IZP-Z.271.15.2018

**WYJAŚNIENIA TREŚCI SIWZ**

Dotyczy: postępowania o udzielenie zamówienia publicznego prowadzonego w trybie przetargu nieograniczonego pn.: **Remont sali gimnastycznej wraz z węzłem sanitarnym w ZSO Nr 2 w Jeleniej Górze** w ramach zadania pn.: „Zespół Szkół Ogólnokształcących Nr 2 ul. Gimnazjalna – remont sali gimnastycznej wraz z węzłem sanitarnym i kanalizacją deszczową”

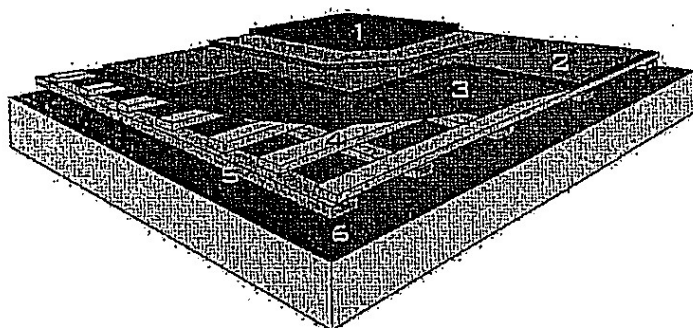
W związku z wysokim prawdopodobieństwem wystąpienia korozji biologicznej drewna powstałej poprzez długotrwałe zawilgocenie konstrukcji podłogi sportowej, co niewątpliwie przyczyniło się do jej osłabienia (nie tylko w miejscach pęknięcia legarów) oraz skomplikowanym technologicznie i kosztownym procesem demontażu płyt z konstrukcji drewnianej, proszę o informację czy Zamawiający dopuszcza montaż nowej, zgodnej z obowiązującym prawem podłogi sportowej.

Proponowany system podłogi zgodny jest z normą PN-EN14904 oraz umożliwia wykorzystanie obiektu w optymalny sposób bez konieczności instalowania na podłodze mat ochronnych w trakcie imprez pozasportowych. Wierzchnią warstwą oferowanej przez nas podłogi sportowej jest wykładzina sportowa z 10 letnią gwarancją producenta.

Specyfikacja techniczna:

Parametry elementów konstrukcji podłogi sportowej:

1. Wykładzina sportowa – Linodur Sport gr. 4 mm
2. 2 x płyta MFP gr. 12 mm
3. Folia paroizolacyjna gr. 0,2 mm
4. Legar górny 22x80 w rozstawie osiowym 250 mm  
Legar dolny 22x80 w rozstawie osiowym 500 mm
5. Systemowy element elastyczny w rozstawie osiowym 500 mm gr. 8 mm  
Kłosek dystansowy gr. 10 mm + podkładki PCV
6. Folia paroizolacyjna gr. 0,2 mm

- wentylator DOSPEL osiowy NV 10 o wydajności - 100/150m<sup>3</sup> / h zasilany napięciem 230V 50Hz, moc urządzenia 15 W
- rury spiro
- podłoga odsunięta od ściany, wykończona listwami przypodłogowymi z frezami, rozwiązanie takie pozwala na cyrkulację powietrza pod podłogą

Zamawiający wymaga wykonania podłogi w sali gimnastycznej wg technologii określonej w dokumentacji projektowej, stanowiącej załącznik do SIWZ.

Jednocześnie Zamawiający wyjaśnia, że dla wyceny robót związanych z wymianą uszkodzonych legarów w sali gimnastycznej, Wykonawca zobowiązany jest przyjąć wymianę wszystkich (100%) legarów.
